DODATEK Č. 3 SMLOUVY O DÍLO

KE SML. 3800/23
V. 2086

„SUPŠ Jihlava-Helenín – Rekonstrukce DM“

ZMĚNOVÝ LIST Č. 20

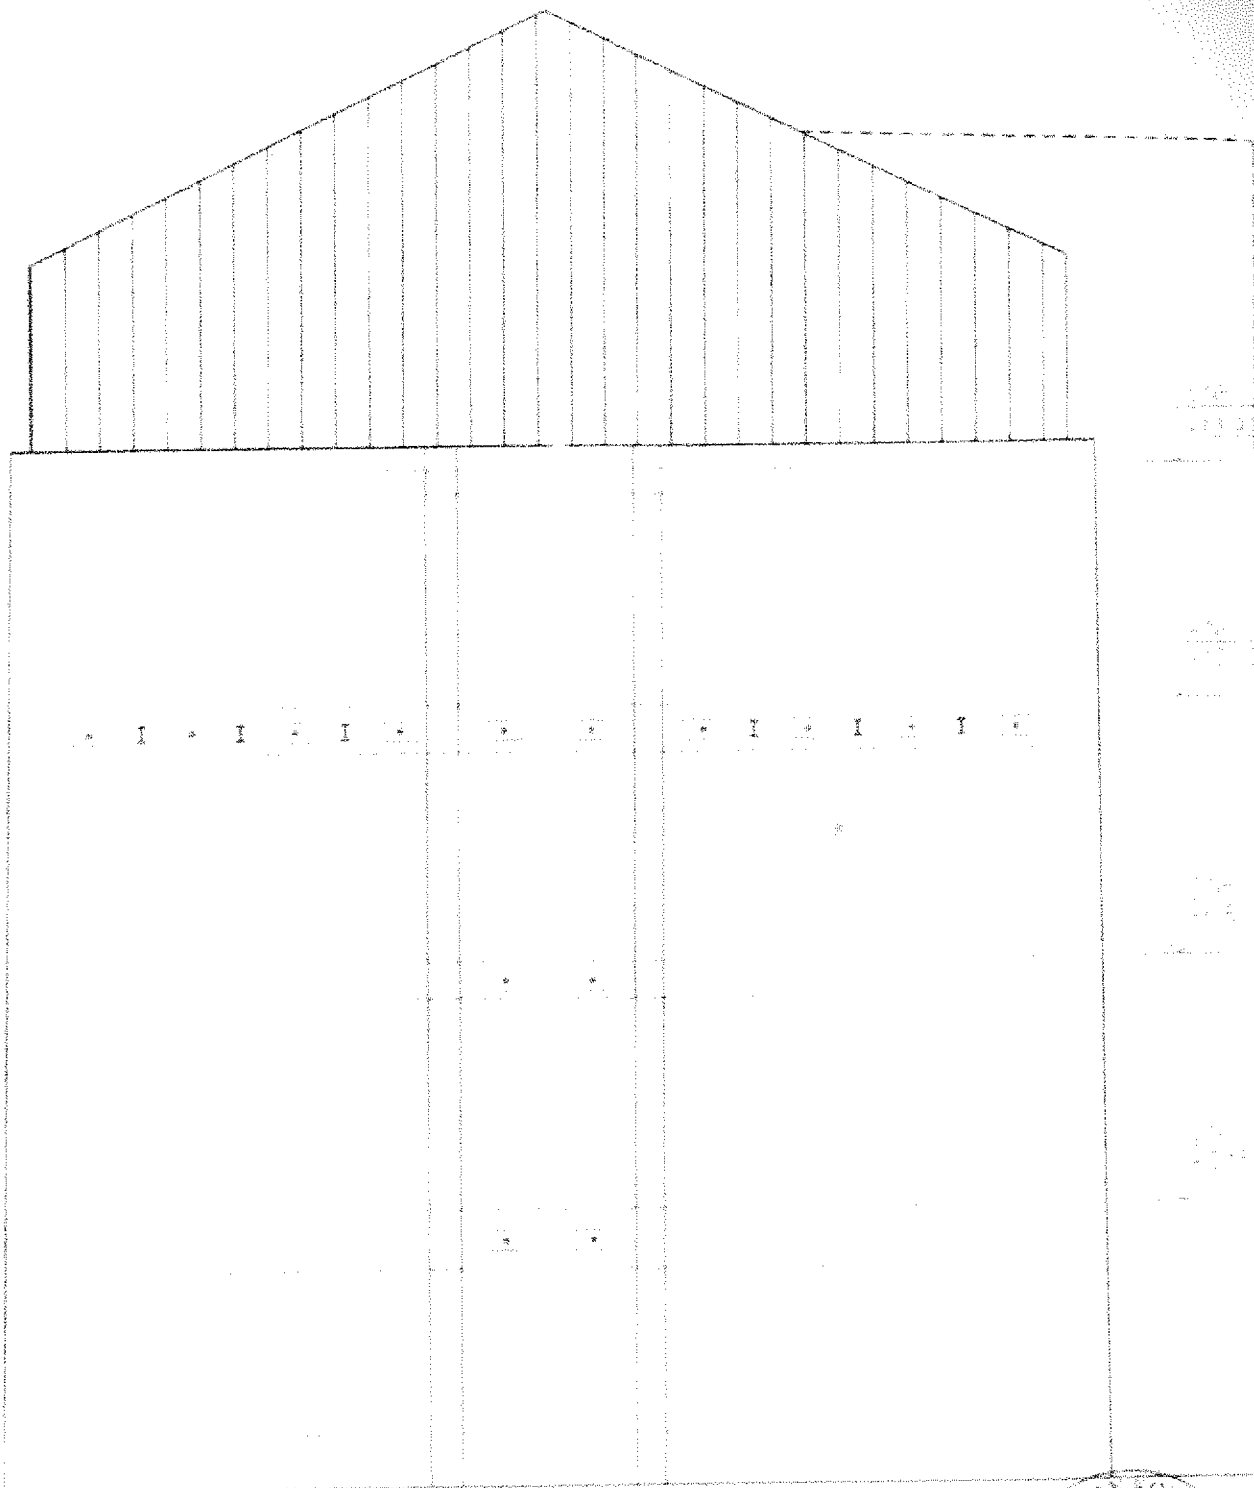
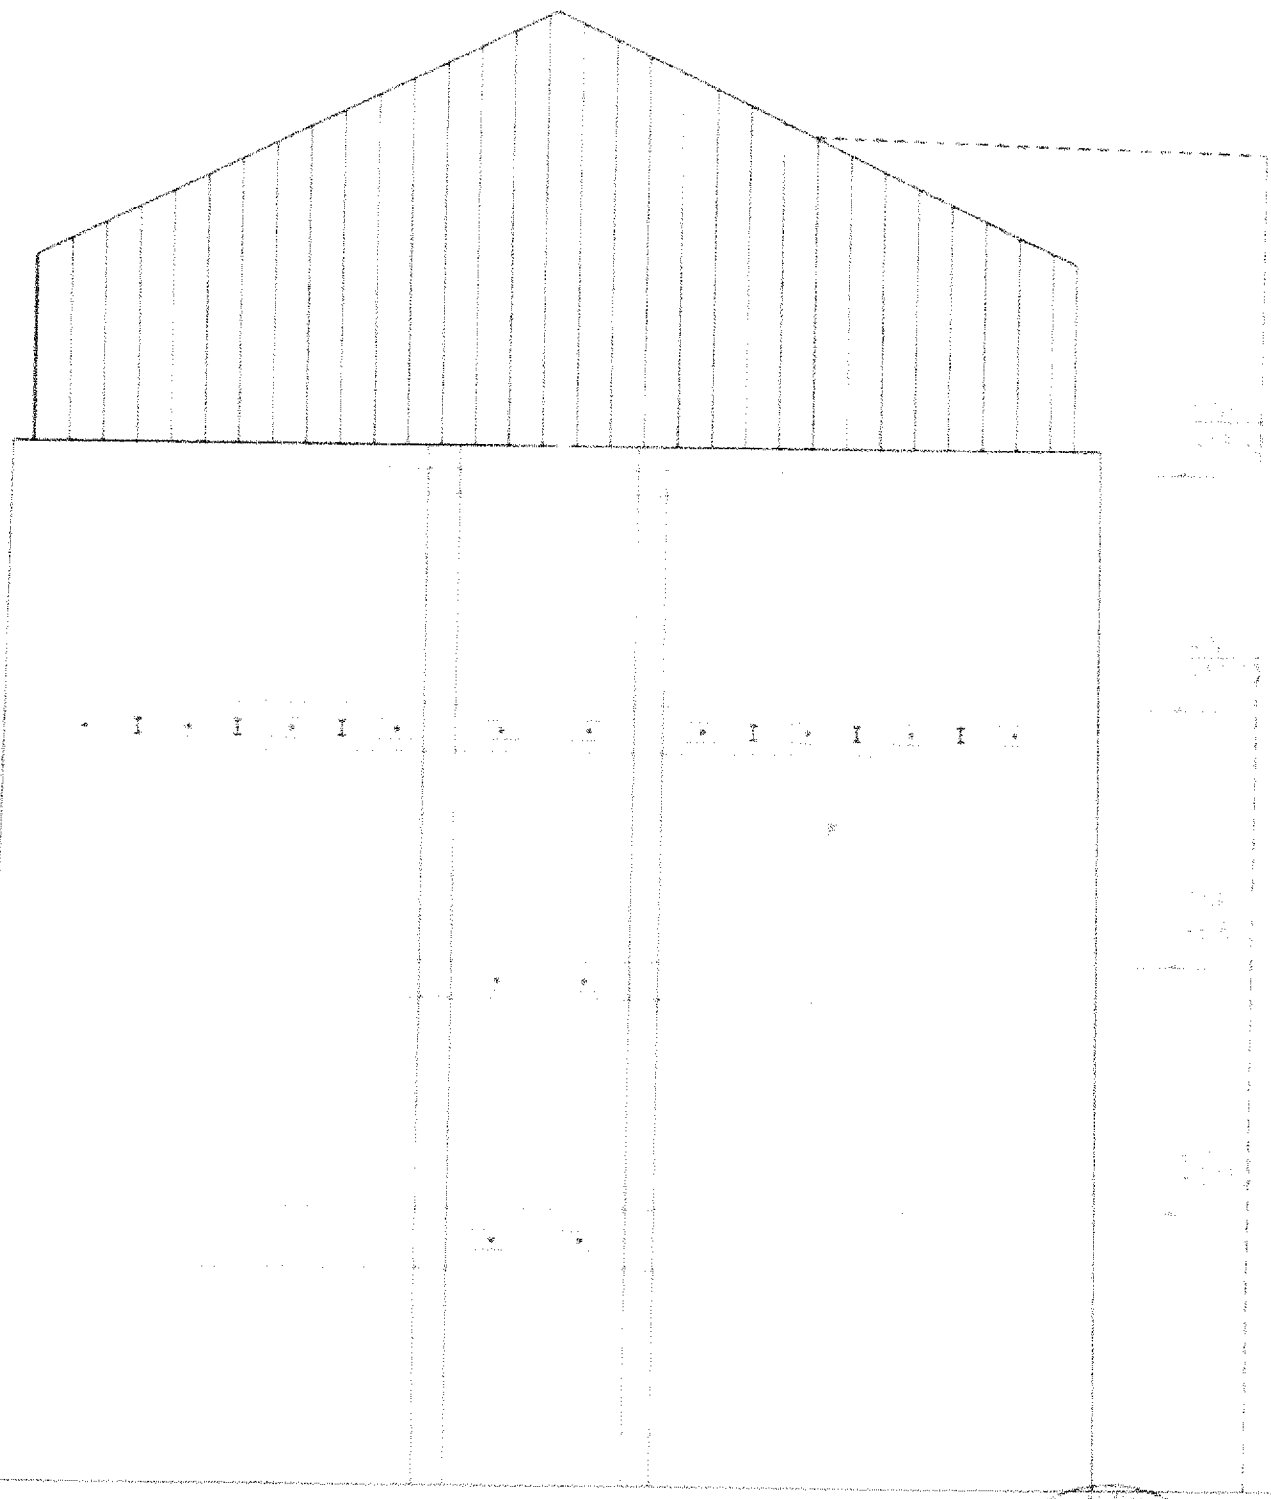
deníku:	č. listu:	datum: 25.01.2024			
zadávací list změny: navrhovaný stav		číslo: ZL 41 – uznatelné náklady			
profese: HSV, PSV	č. výkresů: 20-23 Navrhovaný stav	místnost č.: 1-4.NP			
Popis změny: Požaduje*: objednatel – zhotovitel – GP V průběhu stavebních prací byl zjištěn špatný stav štitu. Změnový list řeší vyztužení štitu na severní straně dle statického návrhu pro zpevnění celé konstrukce. Do štitu se dle projektu bude kotvit nové únikové ocelové schodiště, ale v projektu vyztužení chybělo. Náčrt viz druhá strana (příloha): schéma zakreslení vyztužení štitu					
Výkaz výměr zpracoval: Ing. Kristina Balogová		datum: 23.01.2024			
č. položky	popis	m. j.	množství	Kč/m. j.	Kč
41	OK VYZTUŽENÍ ŠITU	soubor	1,00	434.532,00	434.532,00
Celkový součet za vícepráce bez DPH					434.532,00 Kč
Celkový součet za méněpráce bez DPH					0,00 Kč
Celková cena za vícepráce a méněpráce bez DPH					434.532,00 Kč
